7号機設備地震応答解析 追加指示事項に関する検討

平成20年12月3日
東京電力株式会社

保安院追加指示事項と当社の検討方針

■ 制御棒駆動系配管支持構造物（架構算出値:219 MPa , 評価基準値:235 MPa）

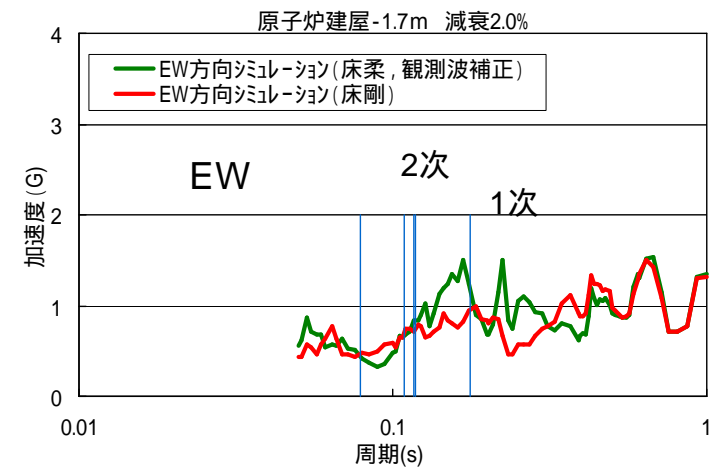
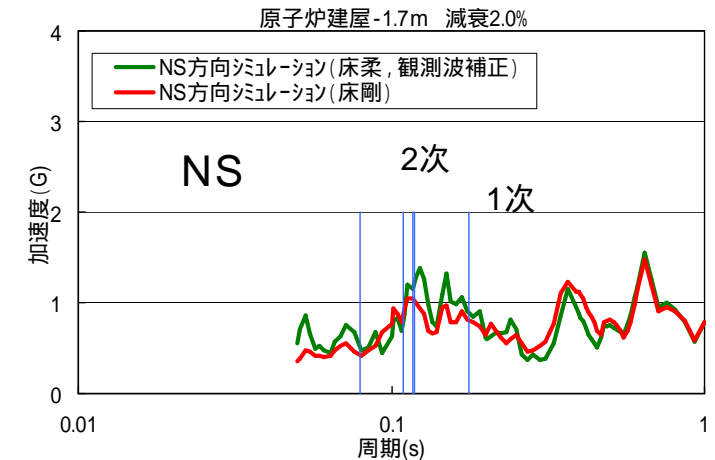
代表的振動モードは1次, 2次 → 1次, 2次における床応答スペクトルの床剛(赤)と床柔(緑)の差異は17% (=1.20/1.03)

- 床応答スペクトル（床柔，観測波補正）による配管支持構造物（架構）の評価
 $39（地震による） \times 1.17 + 186（地震以外） = 232\text{MPa}$
 評価基準値：235MPaを満足

- 不活性ガス系配管支持構造物（架構算出値：0.6，評価基準値：1.0）

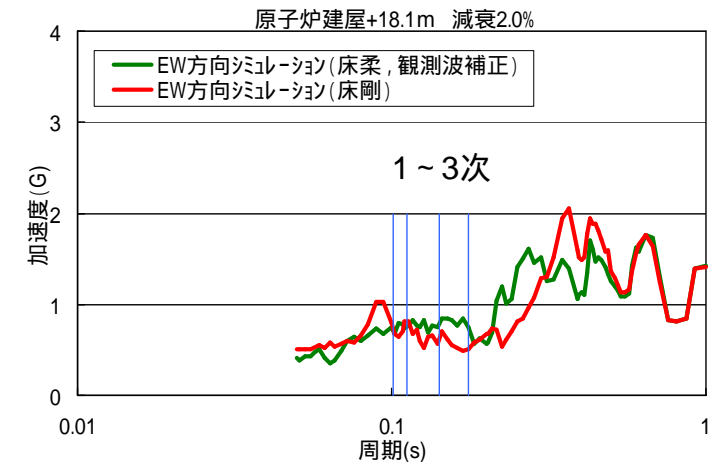
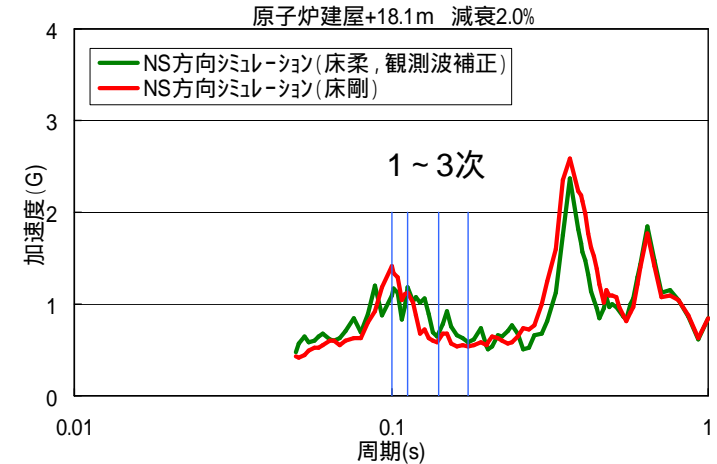
代表的振動モード
は1～3次

1～3次における床応答スペクトルの床剛(赤)と床柔(緑)の差異は48% (=0.74/0.50)

- 床応答スペクトル（床柔，観測波補正）による配管支持構造物（架構）の評価
 0.22 （地震による） $\times 1.48 + 0.38$ （地震以外）
 $= 0.8$

評価基準値：1.0 を満足

■ 残留熱除去系配管支持構造物（メカスナ算出値:87 kN，評価基準値:88 kN）

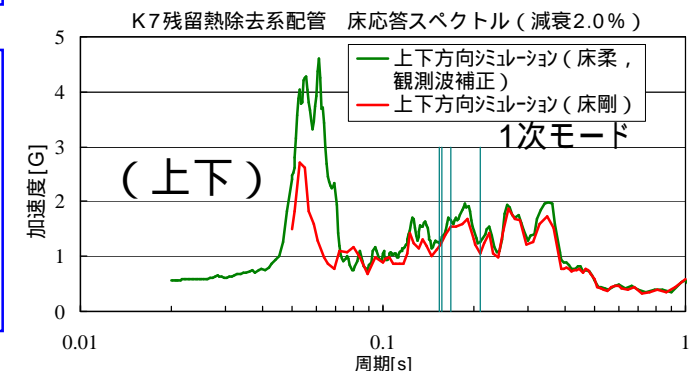
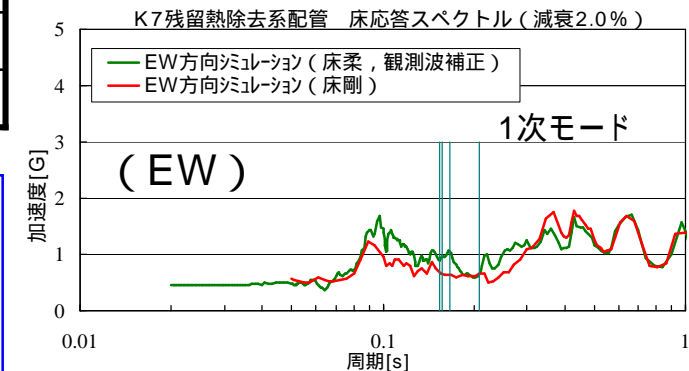
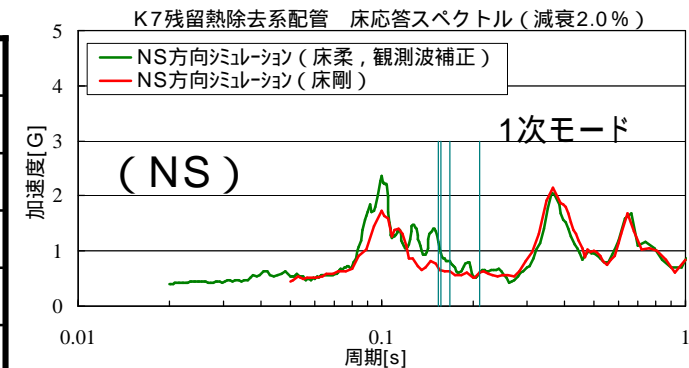
代表的振動モードは1次 → 1次における床応答スペクトルの床剛(赤)と床柔(緑)の差異は17% (=1.25/1.07)

● 床応答スペクトル（床柔，観測波補正）による配管支持構造物（メカスナ）の評価
 $87 \times 1.17 = 102 \text{ kN}$
 評価基準値(定格荷重 × 1.5)を超える

■ その他配管支持構造物の評価

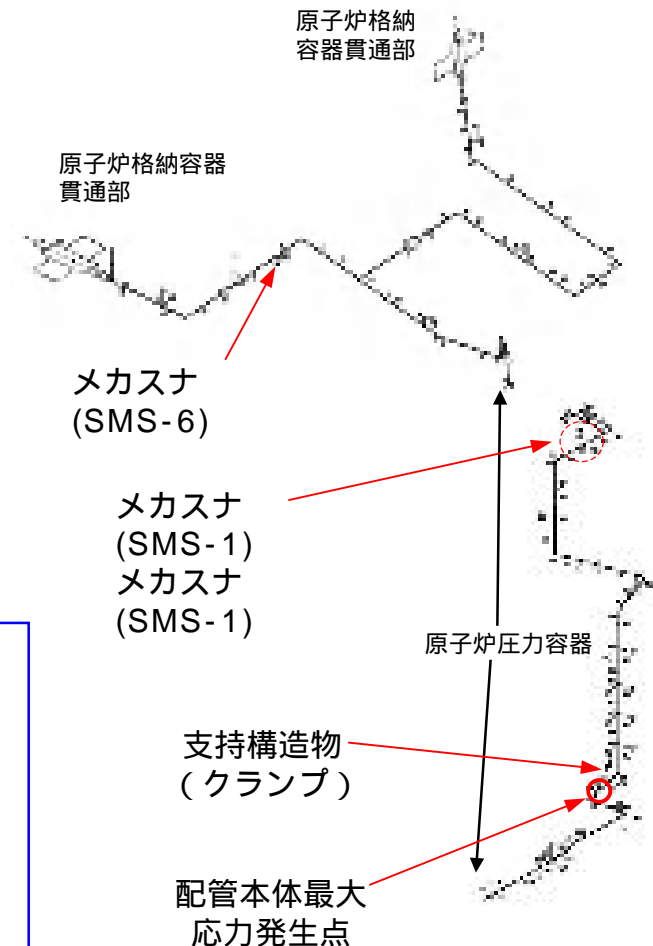
- ✓ 点検・評価報告書にて報告した支持構造物（メカスナ）に加えて、他の支持構造物についても同様の評価を実施。その結果比較的厳しい支持構造物を下記表に示す

- ✓ メカスナに加えメカスナが評価基準値を超える
1: JNES評価結果は106 kNで同様に評価基準値を超える
- ✓ メカスナ以外の支持構造物および配管本体については床柔と観測波との相違を考慮しても評価基準値を満足することを確認

■ メカニカルスナッパの実耐力について

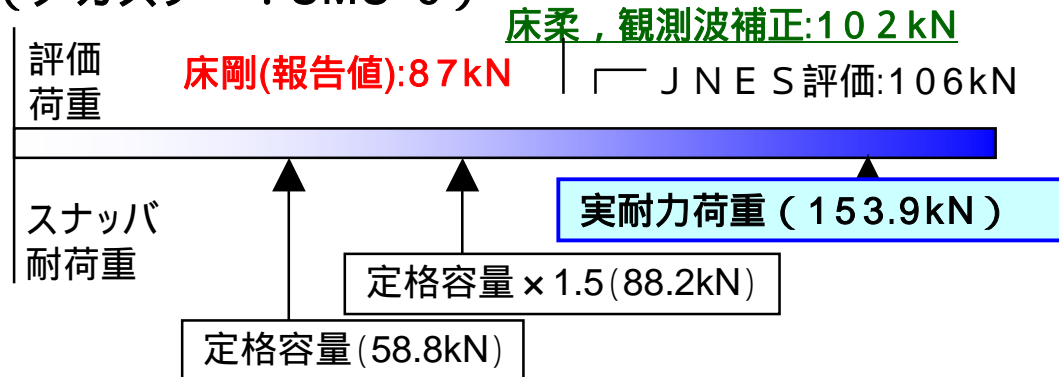
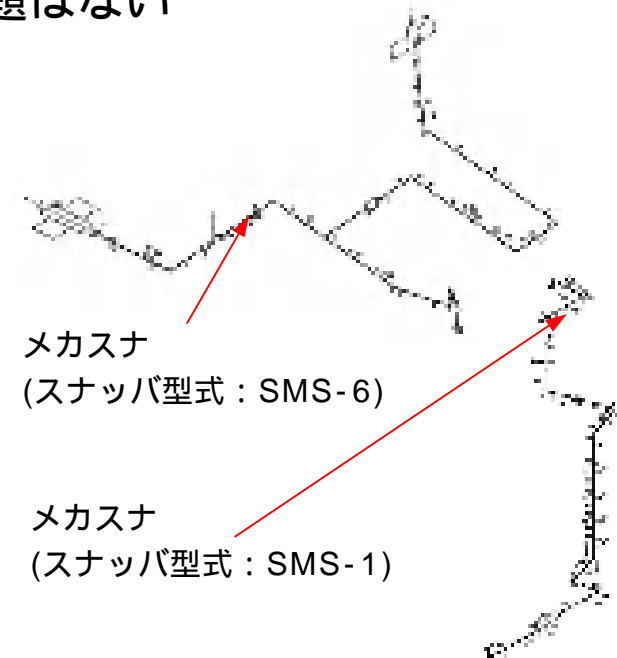
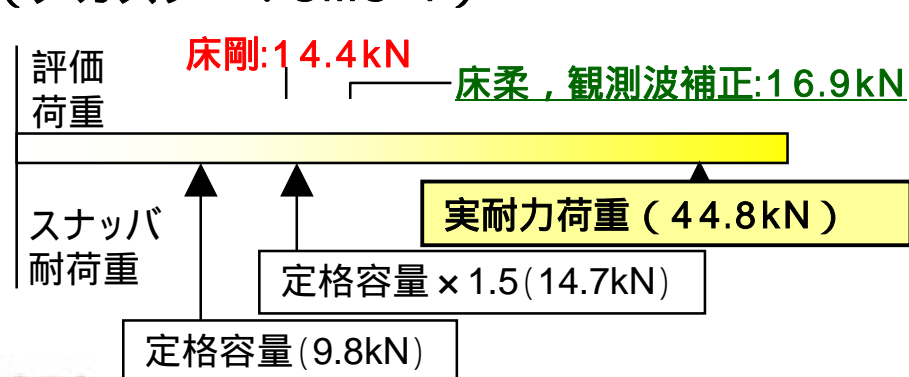
- ✓ 規格基準に定める許容値がなく，設計荷重（定格容量 × 1.5）を評価基準値としている
- ✓ メカスナの試験にて確認された実耐荷重を考慮すれば，床柔と観測波との相違を考慮した値より十分に大きく，健全性に問題はない

まとめ（点検・評価報告書での扱い）

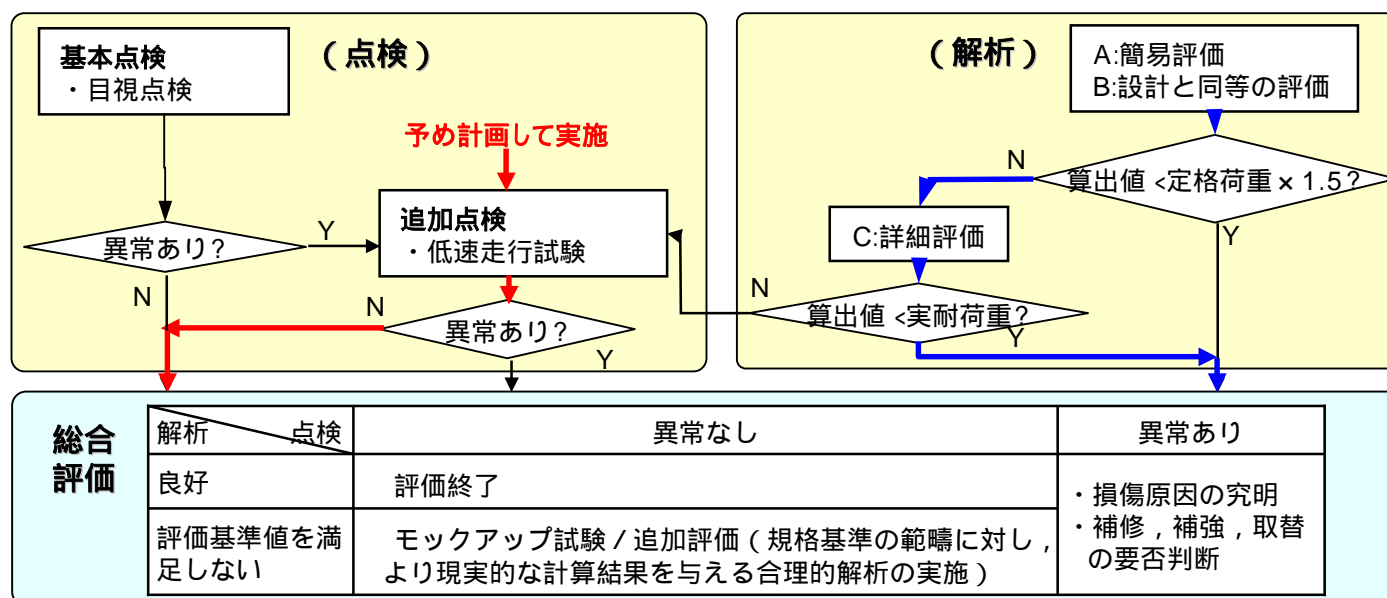
- 床柔，観測波との相違を考慮した残留熱除去系配管支持構造物の評価
 - ✓ 評価の結果，設計荷重（定格荷重 × 1.5）で設定した評価基準値は超えるが，詳細評価にて試験による実耐荷重を評価基準値とすることで，評価基準値を満足（青線）
 - ✓ 地震応答解析の結果，地震の影響が比較的大きいため追加点検を予め計画して実施（赤線）
 - メカスナ ~ （SMS-6;容量6t × 1台，SMS-1;容量1t × 2台）の低速走行試験を実施しいずれも異常のないことを確認
 - ✓ 点検・解析において問題のないことから評価終了
